# NÁVRH NA ZMĚNU STAVBY

Depo Zličín

OBJEKT: Depo Zličín	Číslo (pod) objektu: <input checked="" type="checkbox"/>	Přístavek A	Název: Snížení energetické náročnosti administrativní budovy A, Depo Zličín EPC
---------------------	--	-------------	---

Stavba: Depo Zličín	Číslo smlouvy:	SO	Změnový list č:	4
---------------------	----------------	----	-----------------	---

Protipožární dveře plynová kotelná a rozvaděč – Zakreslení do půdorysu

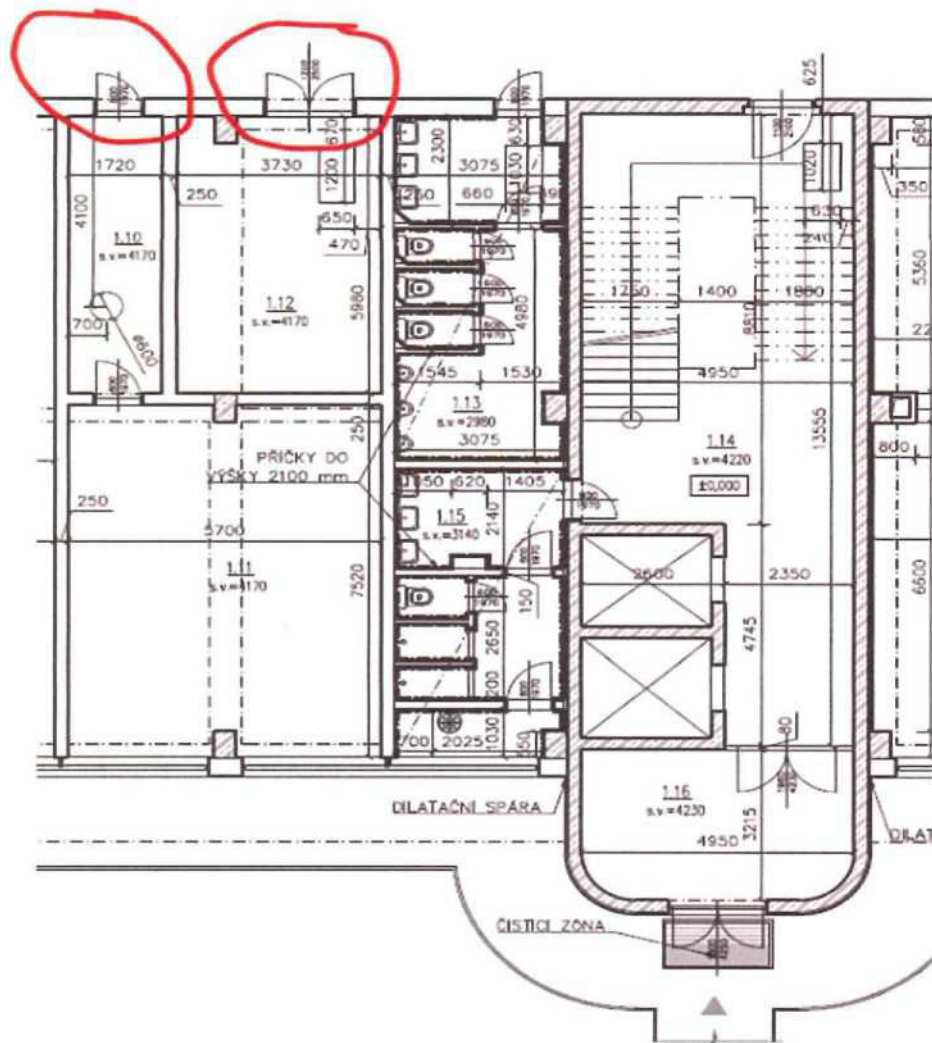
**Popis změny:**  Nové PP dveře plynová kotelna, rozvaděč  
Výměna nevyhovujících protipožárních dveří v místě nové plynové kotelny a elektro. rozvaděče.

Stávající protipožární dveře nemají platný certifikát a nejsou opatřeny štítkem o splnění normy protipožární ochrany.
